NEWS Aftermarket

AM02 / 2017

Änderung der Reparatursätze

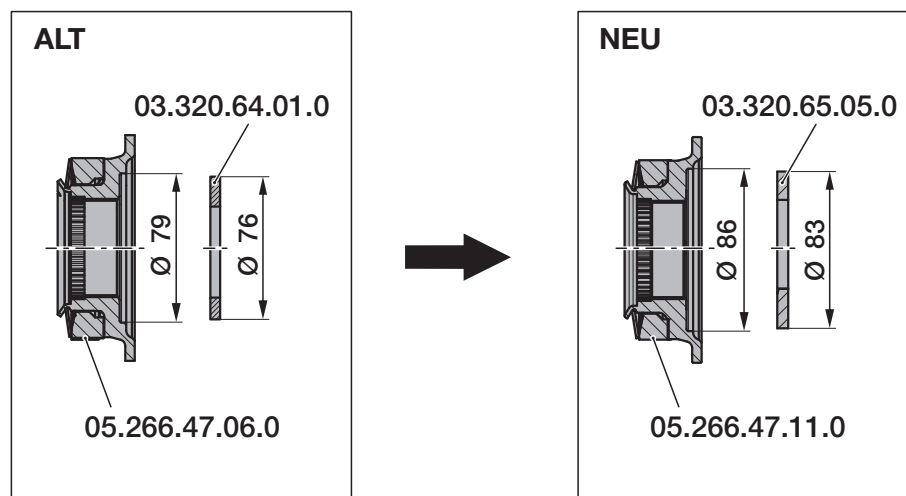
09.801.06.26.0 -> 09.801.06.26.1

09.801.06.27.0 -> 09.801.06.27.1

09.801.07.04.0 -> 09.801.07.04.1

Um Fehlmontagen zu vermeiden entfällt in o.g. Reparatur-Sätzen die Anlaufscheibe 03.320.64.01.0.

Im Jahr 2014 wurde die Kombination Achsmutter 05.266.47.06.0 mit Anlaufscheibe 03.320.64.01.0 durch die Kombination Achsmutter 05.266.47.11.0 mit Anlaufscheibe 03.320.65.05.0 ersetzt.

Eine andere Kombination von Achsmutter und Anlaufscheibe als oben beschrieben ist nicht zulässig. Fehlverbau kann weiterführende Schäden zur Folge haben!
